## 改善箇所説明図

F650GS

表側：セルフロックナット  
裏側：固定ボルト

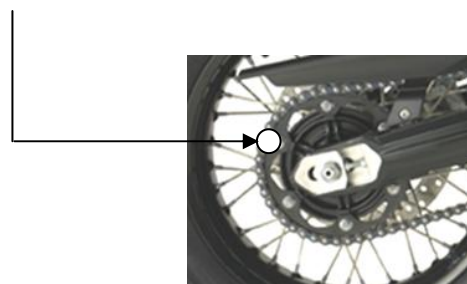
リアsprocketの固定ボルトにおいて、製造工程における当該ボルトの締め付け手順の指示が不適切なため、そのまま使用を続けると、当該ボルトが緩み、最悪の場合、走行不能になるおそれがある。

全車両、すべての固定ボルトを点検し、正しい手順で再度締め付ける。また、固定ボルトに損傷があるものは、固定ボルトを新品に交換する。

同取り付けボルト上に白ペイントマークを付ける(図示とおりに)
